**Avis de l'hydrogéologue agréé en matière
d'Hygiène Publique par le Ministère chargé de
la Santé**

**La création d'un parking et d'un bassin pluvial enterré
sur la commune de CAISSARGUES dans l'enceinte du
Périmètre de Protection Rapprochée du champ captant de
la Base de Défense de NIMES ORANGE LAUDIN (BDNOL)
(en lien avec l'extension de la ligne T1 de bus à Haut
Niveau de Service, BHNS, de NÎMES**

23 novembre 2017

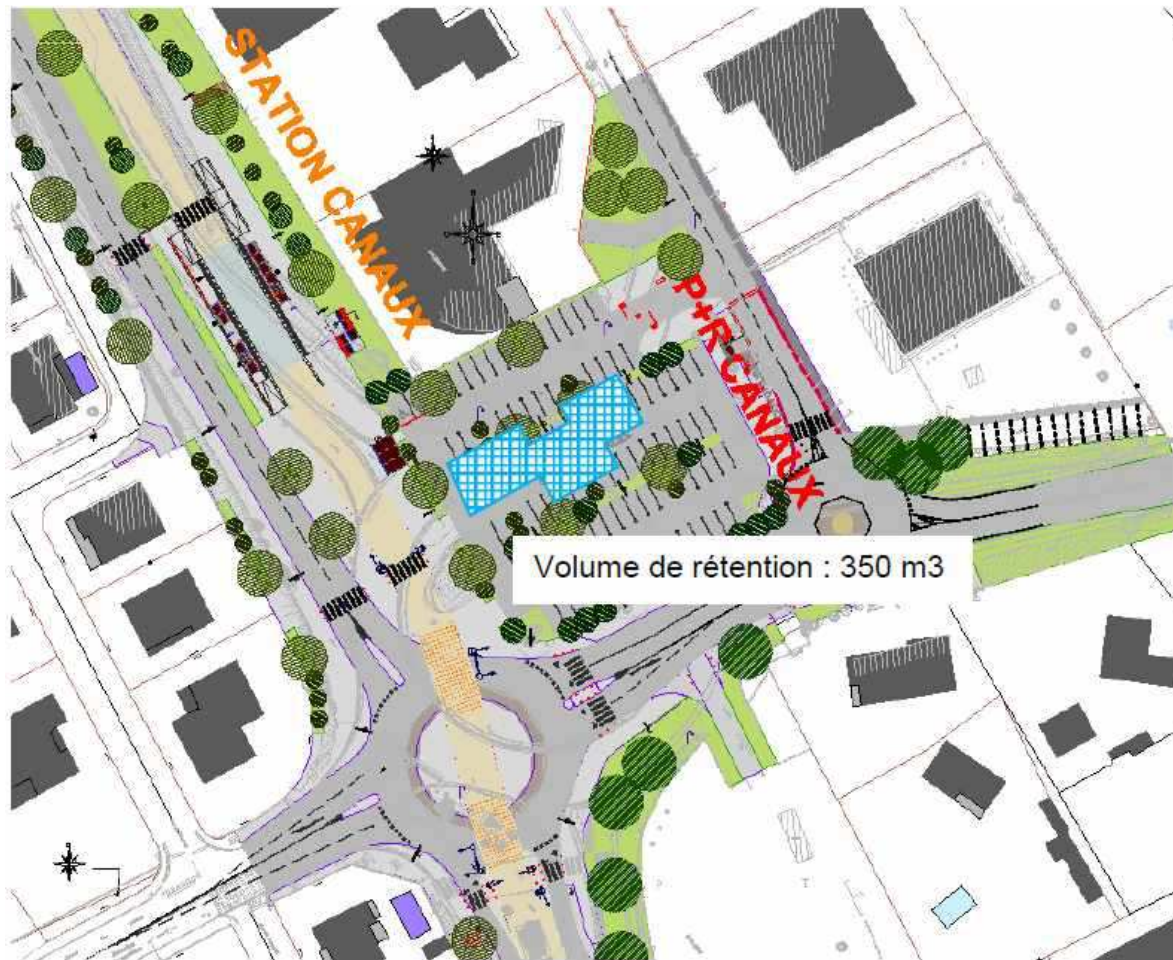
Le bassin de rétention est prévu sous le parking. D'après les éléments du dossier (Extension Sud de la ligne T1 du BHNS de Communauté d'agglomération « Nîmes Métropole », volume 3) p 41 « Il est prévu des éléments de structure alvéolaire ultralégères (SAUL), hydrocurables et visitables. Afin de protéger la nappe souterraine, un géotextile imperméable sera mis en œuvre ».

En outre, « Pour ce bassin, il est prévu de bien positionner des regards d'inspection et des avaloirs avec paroi siphonides. Un ouvrage de traitement sera placé en aval avec ouvrage de régulation (pour éviter l'entretien et garantir le débit de fuite), de décantation (0.5m) et vanne d'obturation, ce qui permettra de gérer les pollutions chroniques et accidentelles » (cf. plan suivant issu de la figure 33 du volume 3 : dossier de demande d'autorisation environnementale).

En fait, après conversation avec Monsieur BRISSON de SCE (mandataire), c'est une géomembrane (10/10^{ème}) qu'il est prévu de mettre en place afin d'éviter toutes infiltrations.

En revanche, il doit être envisagé un traitement en amont et non pas en aval du bassin de rétention. Pour cela, on placera un ou plusieurs débourbeur(s) déshuileur(s) en amont du bassin de rétention. Ces ouvrages seront réalisés pour éviter des départs de polluants dans les ouvrages situés en aval. **En effet, le bassin de rétention ne peut pas faire office de débourbeur déshuileur.**

Etant donné la difficulté d'assurer la pérennité d'une géomembrane, nous proposons de mettre en place un bassin de rétention en béton.

Coupe sur Bassin enterré

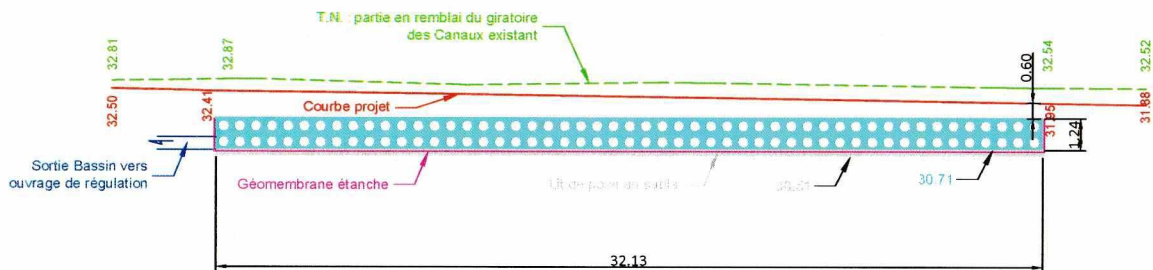
Monsieur BRISSON de SCE (mandataire) a confirmé que le bassin sera étanche. L'aval du bassin sera équipé d'un regard avec décantation, régulateur de débit, paroi déversante et vanne d'isolement. Il ne recueillera que les eaux pluviales issues du parking, lui-même uniquement réservé aux véhicules légers.

Le bassin comprendra, à priori, deux étages de modules permettant le stockage des eaux pluviales (hauteur prévue = 1.24 m).

La coupe suivante indique les aménagements prévus. Une excavation longue d'au moins 32 m et d'environ 2 m de profondeur doit être réalisée. Après la pose d'un lit de sable, une géomembrane sera installée puis les caissons en PVC qui composeront le bassin de rétention. Le tout sera recouvert de sables et graviers avant installation du parking.

L'installation d'un géotextile puis d'une géomembrane est souhaitable. La partie cruciale de l'aménagement concernera l'étanchéification de l'ensemble du bassin de rétention en collant ou soudant les différentes géomembranes. Il faudra prévoir un étancheur possédant une certification et une qualification pour ce travail.

Carte 5 : Situation de P2 et PZ1

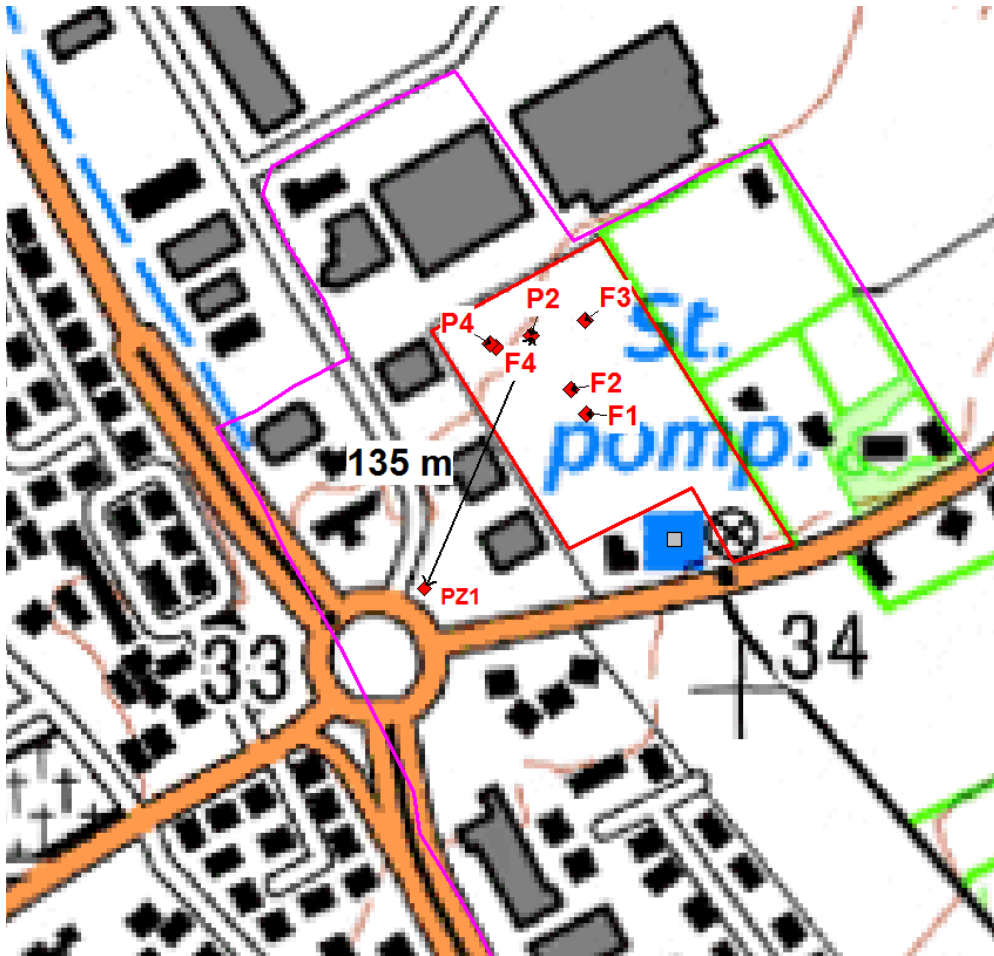
Les formations rencontrées sont donc fortement différentes malgré une distance d'environ 130 mètres qui sépare ces deux ouvrages. Le piézomètre PZ1 situé près du giratoire concerne sûrement une partie de remblais mais il est étonnant de ne pas rencontrer les niveaux argileux ou les limons présents sur le forage P2.

Le niveau piézométrique de la nappe évoluant de plusieurs mètres entre les basses eaux et les hautes eaux. Une surveillance mensuelle du niveau piézométrique est à mettre en place au niveau du piézomètre PZ1 et au niveau du piézomètre P2 du champ captant. Ceci permettra de confirmer la hauteur maximale de remontée par rapport au sol (*à priori* 2.5 m) et de pouvoir programmer les travaux de mise en place du bassin de rétention lors des basses eaux.

Une sonde de mesures doit être mise en place sur le piézomètre PZ1 pour mieux évaluer les variations et mesurer les influences des pompages au niveau du champ captant. Cette sonde doit être placée par une entreprise spécialisée ayant des compétences dans le domaine de l'hydrogéologie et la piézométrie. Ce suivi sera placé sous la responsabilité de la Communauté d'agglomération « Nîmes Métropole ». Le suivi du piézomètre P2 situé dans le champ captant devra être effectué dans les mêmes conditions. Il le sera sous la responsabilité du Chef du groupement de soutien de la Base de Défense de NÎMES ORANGE LAUDIN.
